2022年03月25日

MESH2-Ø16/Ø20 設變通知

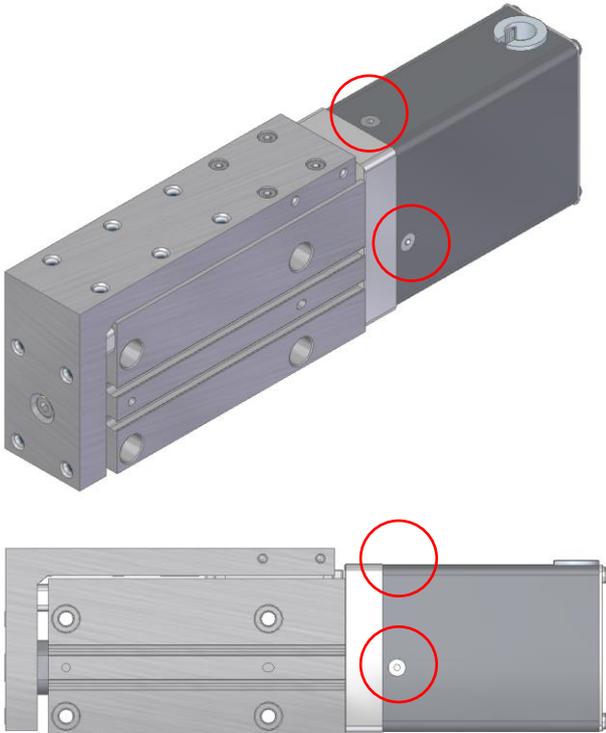
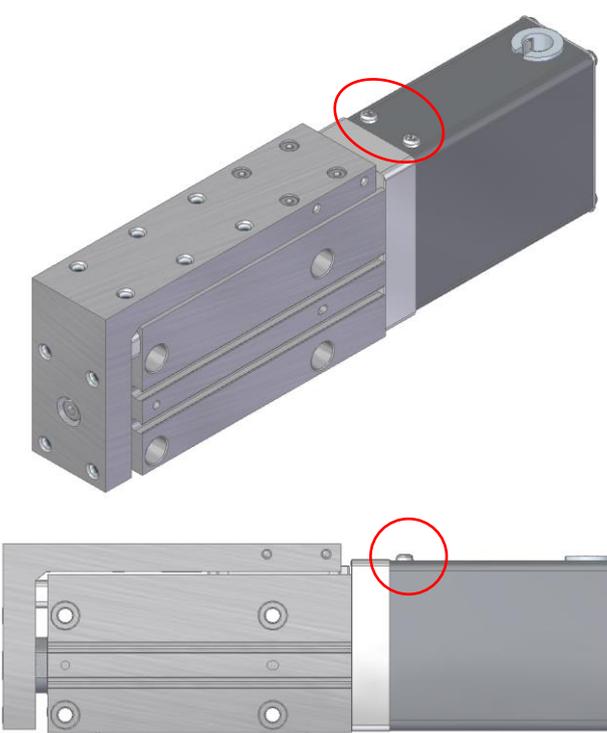
因應製程變更，設變孔及變更螺絲。

設變前	設變後
<p>馬達護蓋使用皿頭螺絲。</p> 	<p>馬達護蓋使用半圓頭螺絲。</p>
